# Mémoire en réponse aux observations émises pendant la Participation du Public par Voie Electronique

*portant sur le dossier de Porter-à-connaissance  
de modification du modèle d'éolienne à installer*

Parc éolien sur la commune d'Envronville (76)

*02 Décembre 2022*

Figure 2 : Rayon d'affichage de la PPVE

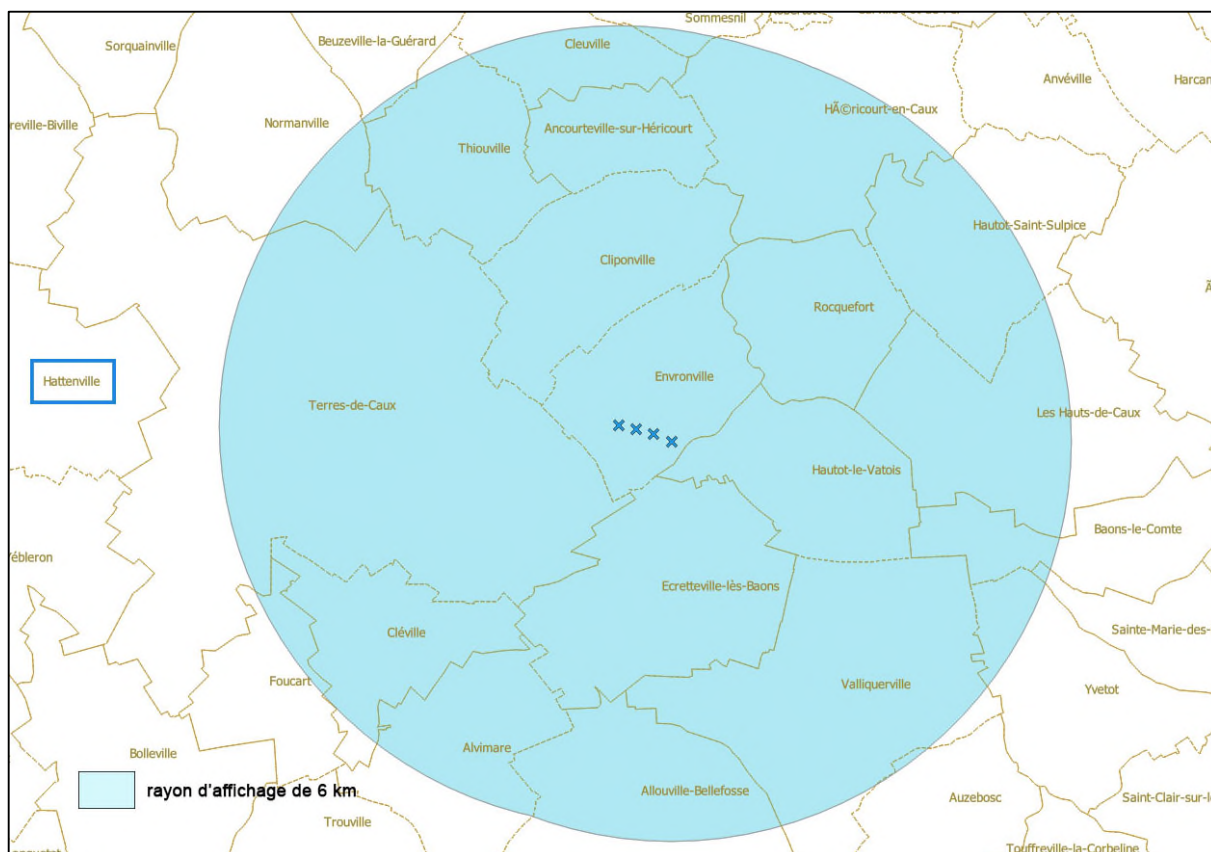
En revanche, la commune d'Hattenville n'est pas concernée par la PPVE.

En effet, lors d'une PPVE, les communes consultées sont celles situées dans le rayon d'affichage de 6 km autour du projet d'implantation.

La commune d'Hattenville étant située à plus de 6 km, elle ne fait pas partie de la zone concernée par la présente consultation.

Figure 3 : capture d'écran du site [Géoprtail.gouv.fr](http://Géoprtail.gouv.fr) sur la carte « RESTRICTIONS UAS CATÉGORIE OUVERTE ET AÉROMODÉLISME »

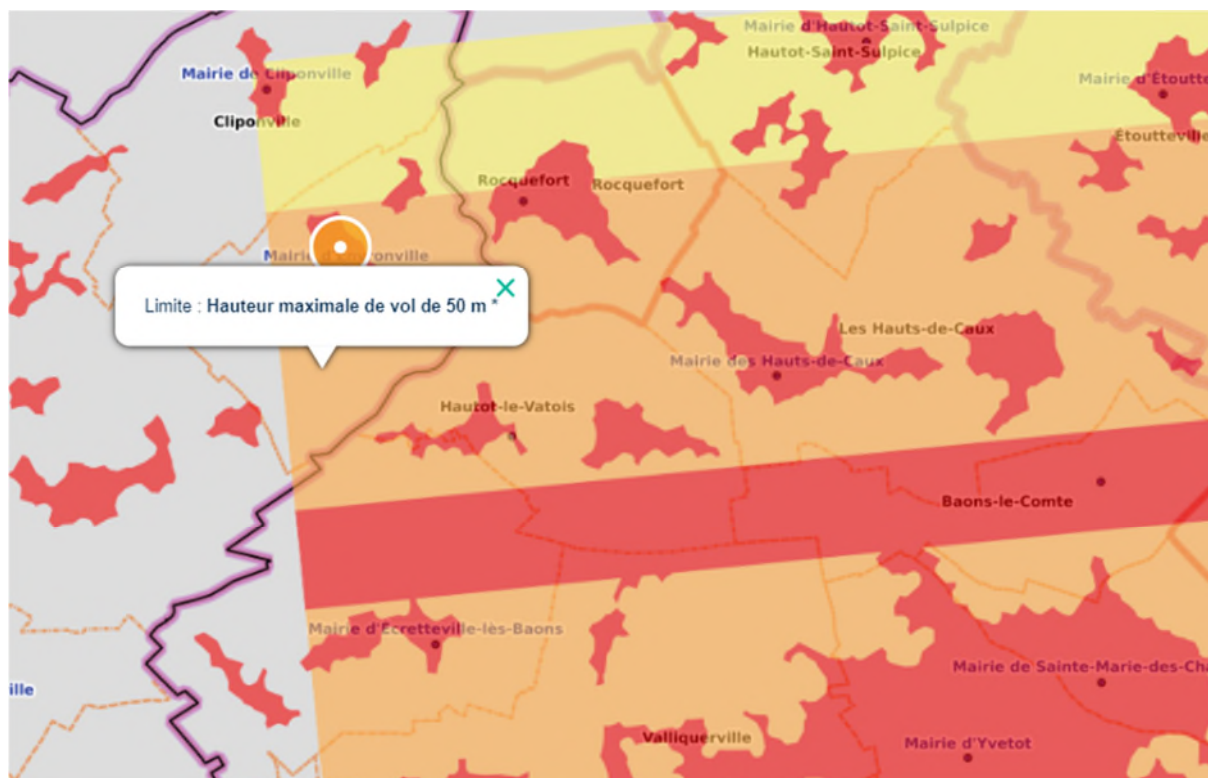
La carte présentée dans l'observation n°19 est la carte de « restriction UAS catégorie ouverte et aéromodélisme » disponible sur le site [geoportail.gouv.fr](http://geoportail.gouv.fr). Cette carte est destinée aux pilotes d'aéronefs sans équipage à bord (drones ou aéromodèles) afin de leur indiquer les hauteurs de vol autorisées en fonction de leur environnement (0 m en agglomération, variable aux environs d'un aérodrome, etc.). Elle ne concerne donc pas les pilotes d'avions ou ULM.

Comme le montre la copie d'écran du même site (Figure 3), la hauteur maximale d'un d'aéronef sans équipage à bord est de 50 m au centre du parc éolien d'Envronville. Le changement de hauteur totale des éoliennes sera donc sans conséquence pour ce type de pilote.
